橋りょうの橋座部の設計が適切でなかったもの

(2件 不当と認める国庫補助金 91,182,414 円)

群馬県は、安中市^{ひがしかみあきま}東上秋間地内において、一般県道^{えぼざわはらがいと}恵宝沢原貝戸線のバイパス新設工事の一環として一級河川秋間川の河道を付け替えることに伴い、当該河川に架かる市道秋642号線の^{がじょうはし}外城橋を新橋(橋長36.5m、幅員10.0m、1径間)に架け替えるために、下部構造として橋台1基(以下「A1橋台」という。)の築造、上部構造としてプレストレストコンクリート桁(以下「PC桁」という。)の製作、架設等を実施している。

(注2) コンクリートの抵抗面 次図のように、アンカーバーの中心から側方及び下方へ45度の広がり
考慮した三つの面

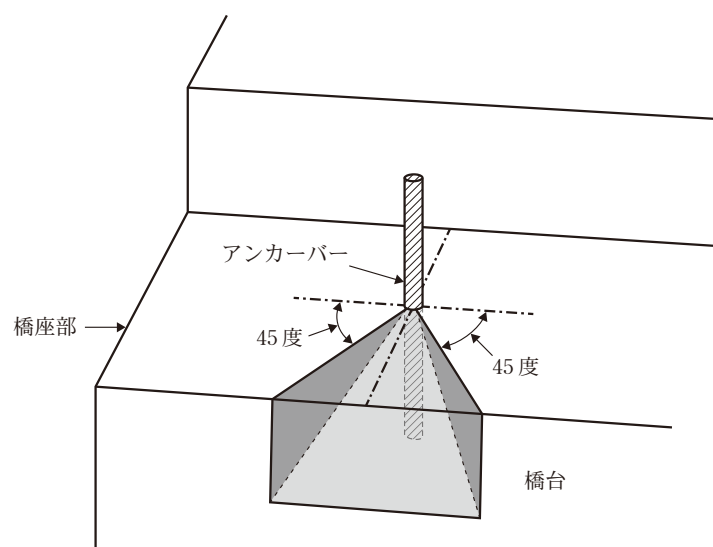
また、水平力を受けるためのアンカーバーを設置する場合、コンクリート耐力は、コンクリートの^(注2)抵抗面の面積に基づき算定し、鉄筋耐力は、橋座部に橋軸方向に配筋された鉄筋のうちコンクリートの抵抗面にまたがる補強鉄筋の断面積に基づき算定することとされている。そして、アンカーバーを取り付ける位置と補強鉄筋の量について、鉄筋耐力が橋座部の耐力の5割程度以下となるように設定^(注3)することとされている。

しかし、示方書によれば、アンカーバーを取り付ける位置と補強鉄筋の量について、鉄筋耐力が橋座部の耐力の5割程度以下となるように設定することとされているのに、鉄筋耐力1,738kNは、コンクリート耐力605kNに鉄筋耐力1,738kNを加えた橋座部の耐力2,343kNの7割超となっていた。なお、橋座部の耐力は2,343kNとなるのに、同県は誤って2,434kNとしていた。

そこで、改めて、コンクリート耐力を605kNとしたまま、鉄筋耐力が橋座部の耐力の5割となるように鉄筋耐力をコンクリート耐力と同じ605kNと設定して算定すると、橋座部の耐力は、コンクリート耐力605kNと鉄筋耐力605kNを合計した1,210kNとなり、水平力2,170kNを大幅に下回っていて、設計計算上安全とされる範囲に収まっていなかった。

(参 考 図)

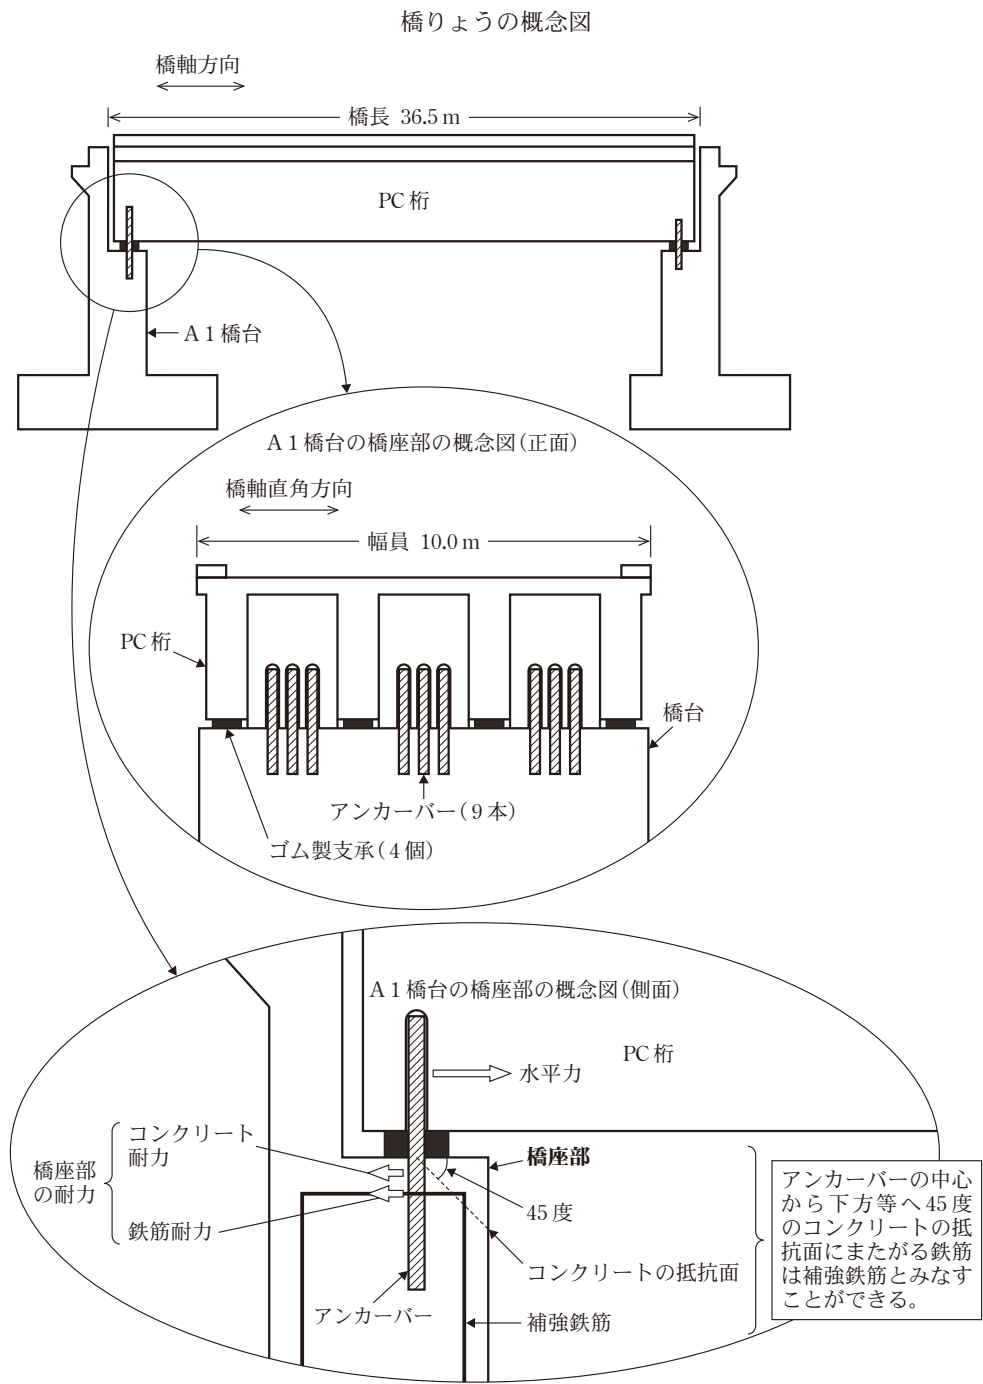
同県は、A1橋台の支承部について、橋台とPC桁との水平方向の変位を拘束する固定支承として、PC桁の配置等を踏まえて、アンカーバー(長さ1.67m、径75mm)9本を橋座部の橋軸直角方向の中心及び両端部付近の3か所に3本ずつ橋座部に垂直に埋め込むとともに、上部構造の重量等の鉛直力を受けるためのゴム製支承4個を橋座部に設置していた(参考図参照)。そして、橋座部の耐力の照査について、アンカーバー3本ごとに作用する橋軸方向の水平力を2,170kNと算定するとともに、コンクリート耐力を605kN、鉄筋耐力を1,738kN、橋座部の耐力を2,434kNとそれぞれ算定し、橋座部の耐力が水平力を上回ることから、所要の安全度が確保されるとして設計し、これにより施工していた。

したがって、A1橋台の橋座部は設計が適切でなかったため、A1橋台及びこれに架設されたPC桁等(工事費相当額計196,823,000円)は、地震発生時において所要の安全度が確保されていない状態になっており、これに係る交付金相当額計91,182,414円(群馬県に係る交付金相当額計72,512,837円、安中市に係る交付金相当額18,669,577円)が不当と認められる。
